Expediente: **054400443151**
Radicado: **RE-04108-2024**
Sede: **SANTUARIO**
Dependencia: **Grupo Recurso Hídrico**
Tipo Documental: **RESOLUCIONES**
Fecha: **15/10/2024** Hora: **21:52:30** Folios: **8**

POR MEDIO DE LA CUAL SE OTORGA UN PERMISO DE VERTIMIENTOS Y SE ADOPTAN OTRAS DETERMINACIONES

Que por medio del Auto de trámite se procedió a declarar reunida la información para decidir acerca del trámite solicitado, en beneficio del proyecto denominado **“ECOPARCELACION RAYOS DEL SOL”**, a desarrollarse en el predio identificado con FMI número 018-175936, ubicado en la vereda Cascajo Arriba del municipio de Marinilla, Antioquia.

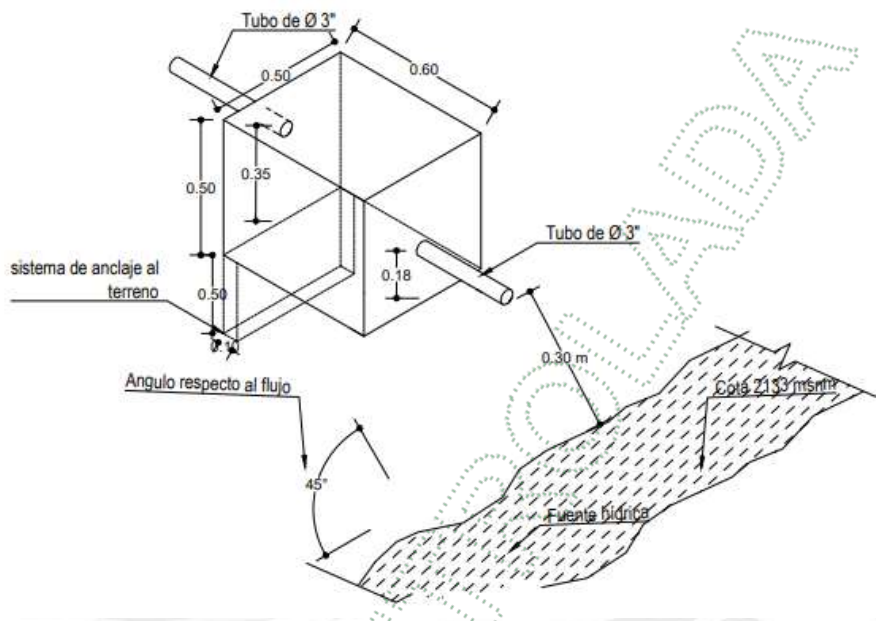
Mientras se presente la condición normal, escenario 4, que corresponde a una descarga con tratamiento previo y una fuente receptora en su caudal medio, la afectación será casi imperceptible, pues principalmente la buena condición de calidad en la fuente receptora hace que el vertido sea asimilable, soportado en los resultados que muestran una afectación muy baja sobre el oxígeno disuelto, y unos niveles de DBO que indican buena respuesta asimilativa de la fuente.

En el escenario 3, se evidencia un impacto un poco más alto que el de la situación encontrada en el escenario 4, sin embargo, el impacto no ha sido de magnitud significativa, considerando que la concentración de oxígeno disuelto es buena en la frontera de modelación, y de igual manera se evidencia una buena asimilación de la contaminación por materia orgánica.
